Codrico Toren Rotterdam

CC3 toets Stukken Omgevingsvergunning

projectnr.: 2023-067

Rotterdam, 13 september 2023

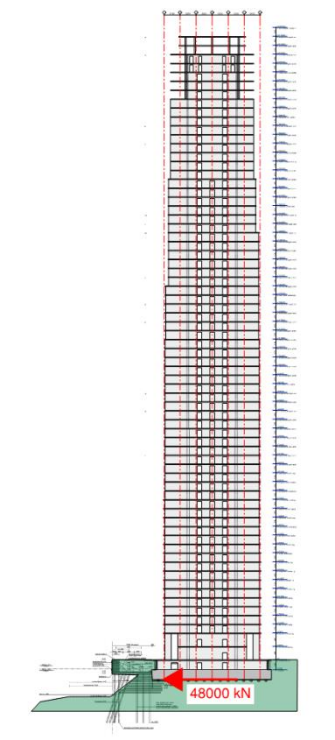
De zettingscurve onder de toren zal in grote mate de resulterende paalbelastingen en de bijbehorende krachtswerking in de constructie beïnvloeden. Door Mos wordt gerefereerd aan de in ontwikkeling van de Hofpleintoren (Rise) met een verwachte zetting van 150mm. Tegelijk wordt hier gesteld dat de totale zetting voor Rise wordt beïnvloed door de flankerende Weenatoren en Coolsingeltoren.

Voor het constructief ontwerp is niet zozeer de totale zetting als wel de verschilzetting tussen de rand van de funderingsplaat en het midden van belang.

6. Welke zettingscurve wordt nu als uitgangspunt voor het ontwerp aangehouden en waar is deze op gebaseerd?

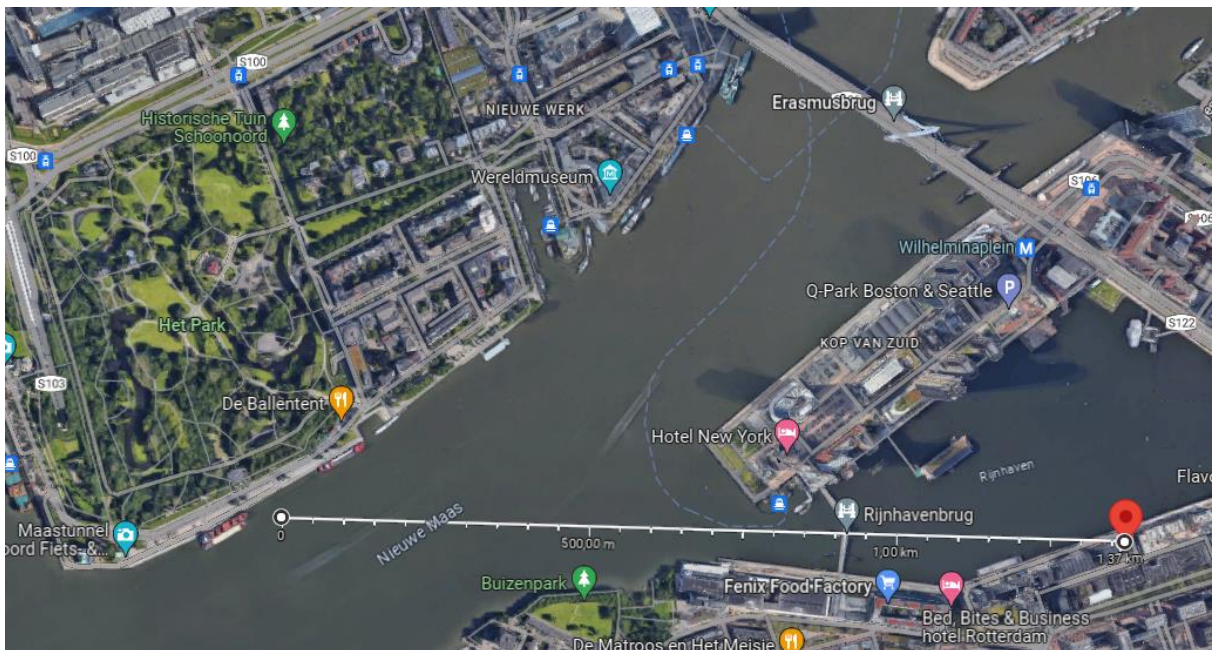
De poer getoond in figuur 9 van het uitgangspuntenrapport wijkt af van de laatste set tekeningen.

15. Stukken doorlopen op tegenstrijdigheden.

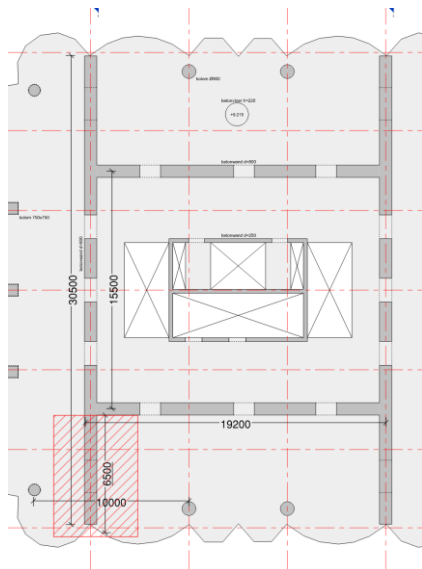
De bepaling van de windterreincategorie paragraaf 4.5.5 kan vervallen. In de van toepassing zijnde NTA wordt alleen onderscheid gemaakt tussen binnenland en kustgebied. Op dergelijke hoogte speelt de lage omliggende bebouwing geen rol. Er is sprake van een kuststrook indien 2km vlak water voor de toren aanwezig is. Voor de projectlocatie Codrico toren is dit maximaal 1,3km (zie onderstaande luchtfoto).

16. De bepaling van de terreincategorie 4.5.5 kan naar ons inzien vervallen.

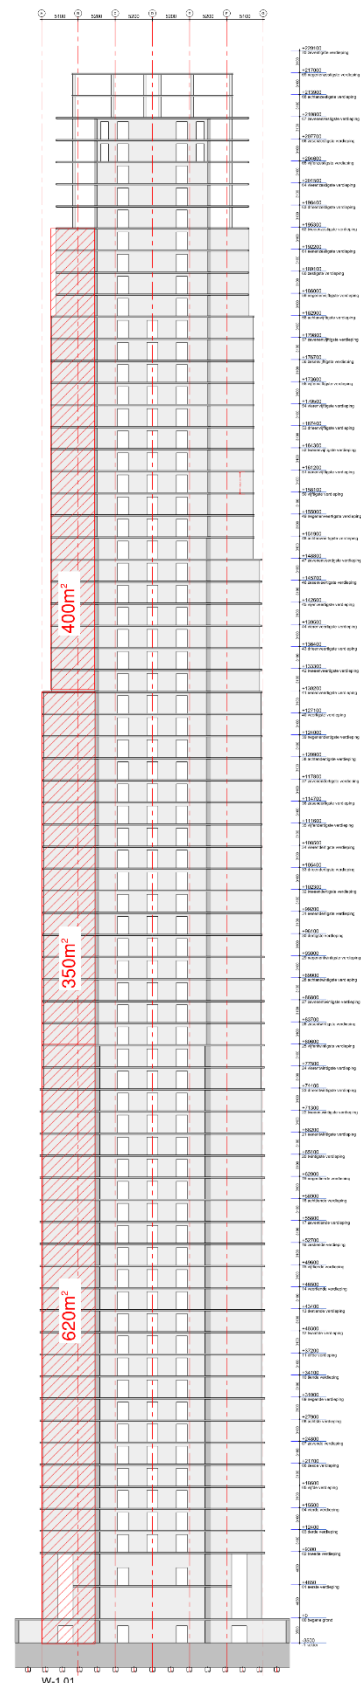
De vorm van de kern met de vier vrije wandeinden waar relatief weinig belastin heengaat lijkt gevoelig voor trek. Er wordt met een globale handberekening nagegaan of er trek in de wand optreedt

Druk uit permanente belasting (wanden zie bijgaande figuur):

18. Uit een globale beschouwing blijkt dat er hoge trekspanningen in de kop van de wand optreden. Welke trekspanningen treden er op in de UGT en BGT. Wat is de buigstijfheid van de kern in de BGT en UGT?

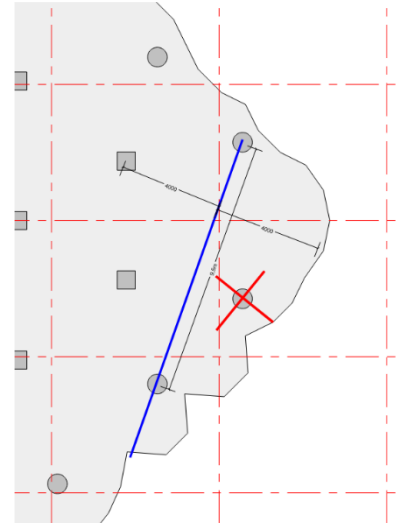
Met betrekking tot de tweede draagweg is een rapportage 'Beschouwing tweede draagweg' opgesteld. Waar mogelijk worden trekbanden toegepast. Voor de hoekkolommen waar de trekband geen evenwicht kan maken wordt de vloer gewapend op de situatie zonder ondersteuning van de kolom.

De hiernaast weergegeven situatie wordt globaal getoetst.

Bij de kolommen zal dit leiden tot grote geconcentreerde momenten en wapeningshoeveelheden.

22. Gevraagd is een kwantitatieve beschouwing van de trekbanden en overstekken voor enkele maatgevende situaties, waarbij wordt aangetoond dat de benodigde wapening rondom de kolommen toepasbaar en uitvoerbaar is.
